COMMISSION ROYALE DES MONUMENTS ET DES SITES
KONINKLIJKE COMMISSIE VOOR MONUMENTEN EN LANDSCHAPPEN

Objet : BRUXELLES. Rue de la Loi, 91-105 / rue Jacques de Lalaing, 30.

Demande de permis unique amendée : Démolir un immeuble de bureaux (Loi 93-97), transformer un hôtel de maître néoclassique dont la façade avant est classée (Loi 91) en équipement d'intérêt collectif, construire un immeuble de bureaux (35.894m²) et de commerce (621m²) et un immeuble destiné à un centre de conférence (25.967m²) comprenant 266 emplacements de parking, réaliser un espace vert entre la rue de la Loi et la rue J. de Lalaing incluant l'aménagement d'un kiosque à caractère commercial, et aménager les abords

Avis conforme de la CRMS

Figure 5.a : Image 3D du plan masse - Projet initial

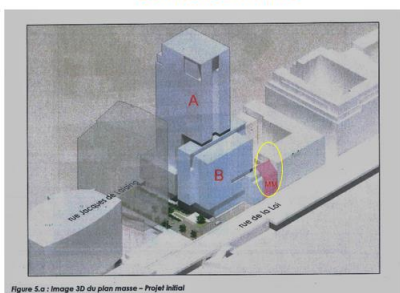
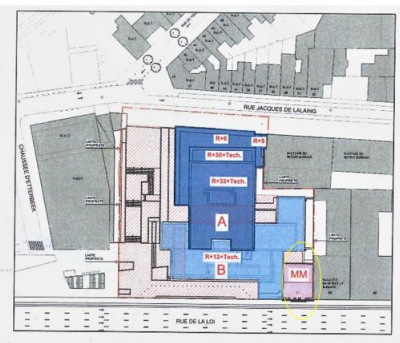
- Démolition d’un immeuble de bureaux (93-97),
- Transformation d’un immeuble de bureaux (91 rue de la Loi) en surfaces pour équipements d’intérêt collectif,
- Construction d’un immeuble de bureaux et commerces et d’un centre de conférences comprenant 302 266 emplacements de parking,
- Réalisation d’un espace vert entre la rue de la Loi et la rue J de Lalaing incluant l’aménagement d’un kiosque à caractère commercial
- Aménagement des abords le long de la rue de la Loi et de la rue J de Lalaing

Figure 5.b : Image 3D du plan masse - Projet amendé

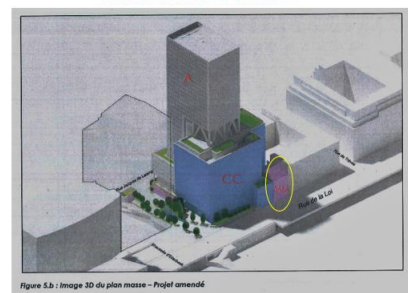
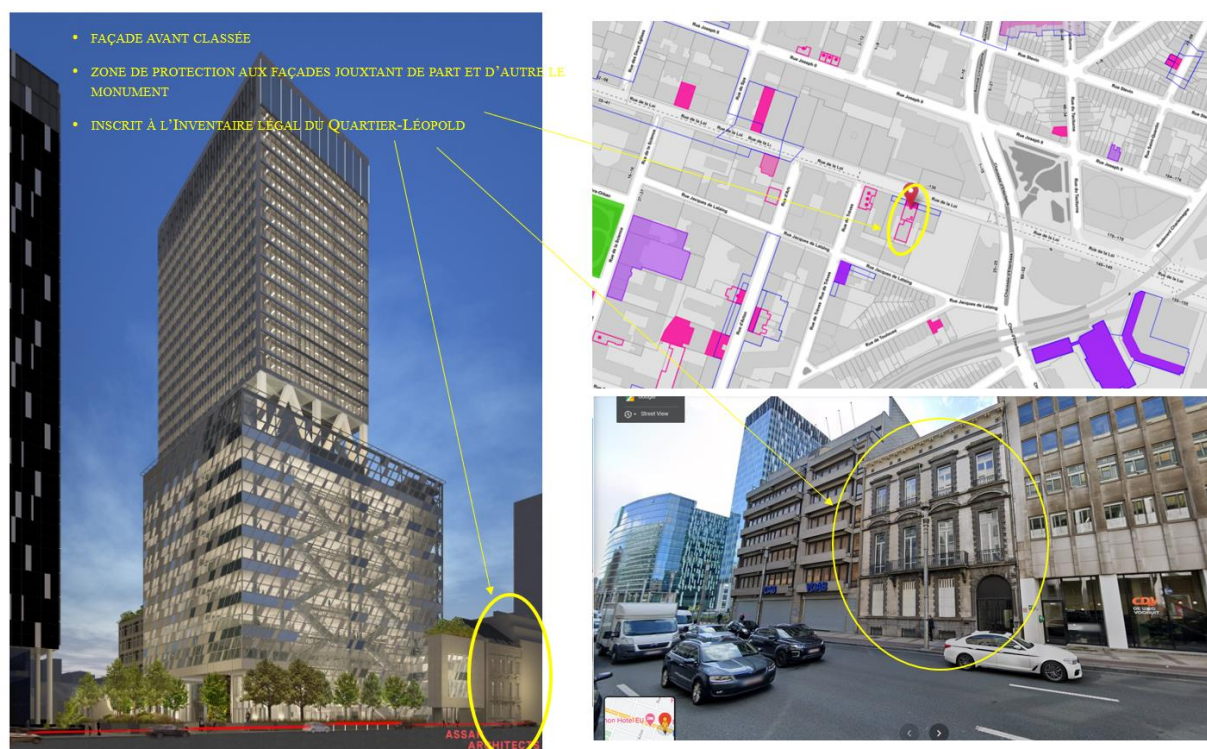
La tour de 128 m - bâtiment A - reste une constante du projet. Sa structure a évolué, de façon à prendre en compte l’évolution fonctionnelle du bâtiment de hauteur intermédiaire situé en léger recul (8 m) par

rapport à la rue de la Loi. Ce dernier - bâtiment B devenu CC- ne comporterait plus des bureaux traditionnels ; il accueillerait le nouveau Centre de Conférences Albert Borschette, aujourd'hui situé rue Froissart n° 36 / chaussée d'Etterbeek (face au parc Léopold). La nécessité de disposer de grandes salles a impliqué de modifier la partie de structure commune avec la tour, au profit d'une mégastructure comportant deux « béquilles ».

Le bâtiment de raccord avec le 91 classé (pages 48 et 49/85), qui fait fonctionnellement partie du CC, est légèrement abaissé pour s'aligner sur la corniche de la façade classée. La peau extérieure du bâtiment CC et son raccord est adaptée aux nouvelles fonctions

La liaison piétonne entre les rues de la Loi et Jacques de Lalaing est affinée, avec accès à des commerces et au centre de Conférences. Vu la présence de parkings en sous-sol, il n'y a pas de zone de pleine terre, les plantations seront sur dalle.

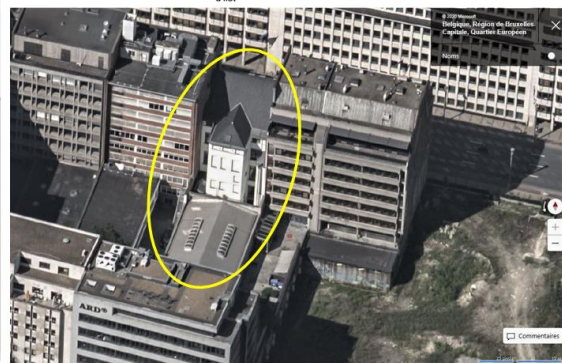
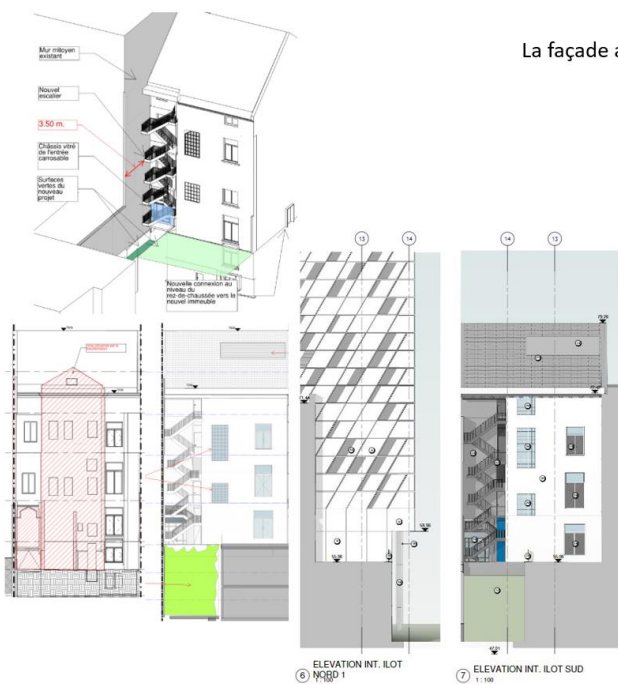
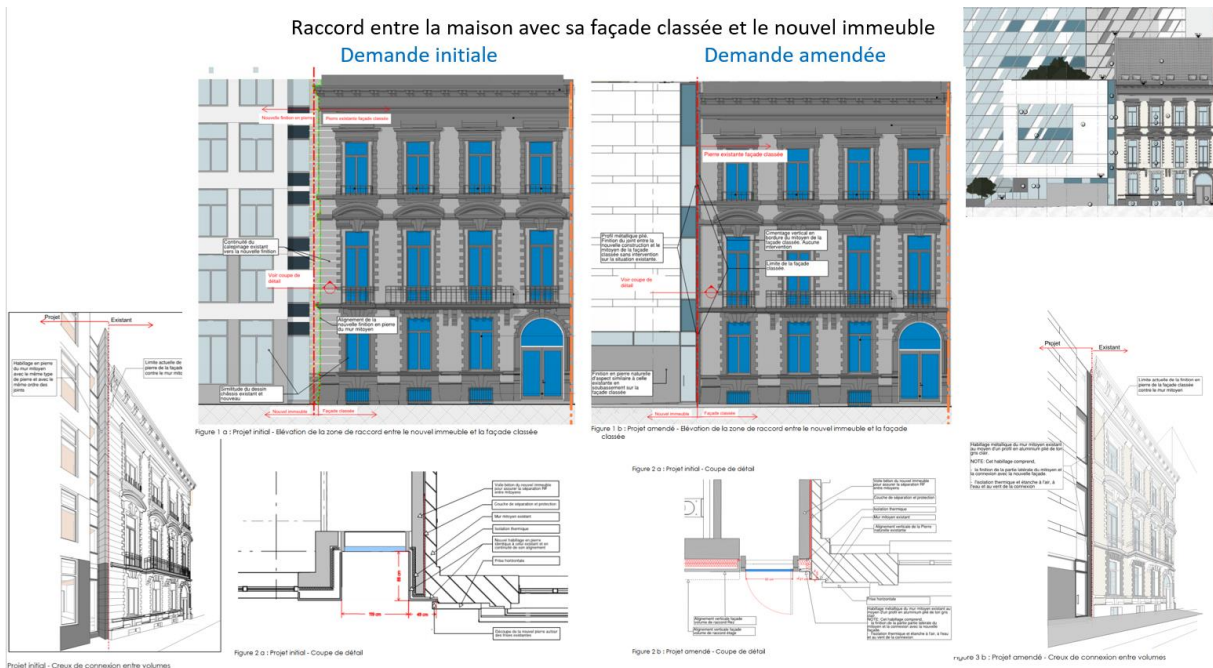
- plusieurs plans renseignent des interventions sur l'hôtel de maître globalement identiques à ce que prévoyait le projet initial : mise en conformité de la construction aux normes de vigueur, requalification des espaces intérieurs, installation d'un ascenseur au centre d'une pièce, démolition de la partie arrière sous toiture à croupe droite et aménagement d'un escalier de secours au droit de l'ancien passage cocher. Pourtant d'autres documents indiquent que la rénovation et le réaménagement intérieur sont à définir et à réaliser ultérieurement et qu'il n'y aurait plus de percements du mitoyen ou de création d'une trémie pour ascenseur au milieu de pièces arrières (même si les plans en portent encore la trace) ;

- la restauration à l'identique de la façade paraît encore au programme. Les châssis des années 1970 qu'il était prévu dans le projet précédent de maintenir et de doubler, seront remplacés par des châssis

« à l'identique » équipés de double ou triple vitrage. Le dossier ne comprend pas de dessin de détail, ni aucune indication sur les profils, le bois et le verre à utiliser, les couleurs.. Par ailleurs, le dossier indiquant le remplacement des châssis à l'identique, faut-il entendre par là identique aux châssis des années 1970 ou au modèle de châssis d'origine ?

- l'interface entre l'hôtel de maître et le nouveau volume le joutant est d'une hauteur réduite, ne dépassant pas la corniche de l'hôtel. Sa matérialité est revue. Le retrait entre l'hôtel et le nouvel immeuble, prévu dans le projet initial, est supprimé.
